改善箇所説明図

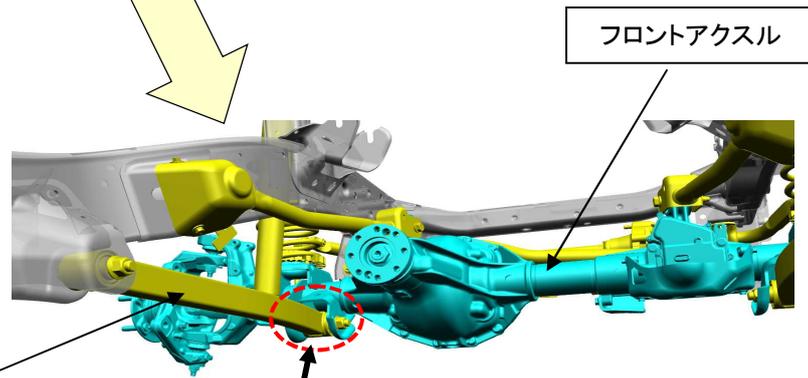
基準不適合部位

(左フロントロアコントロールアームブラケット)

フロントアクスルにおいて、製造機器の設定が不適切なため、左フロントロアコントロールアームブラケットの溶接が不十分なものがある。そのため、走行振動等により当該ブラケットが破損し、最悪の場合、当該ブラケットがフロントアクスルから外れて走行不能になるおそれがある。

全車両、左フロントロアコントロールアームブラケットを点検し、溶接が不適切な場合はフロントアクスルを良品に、フロントロアコントロールアームを新品に交換する。

識別 : フロントアクスルの左側フロントロアコントロールアームブラケット取付部に黄色ペイントを塗布する。
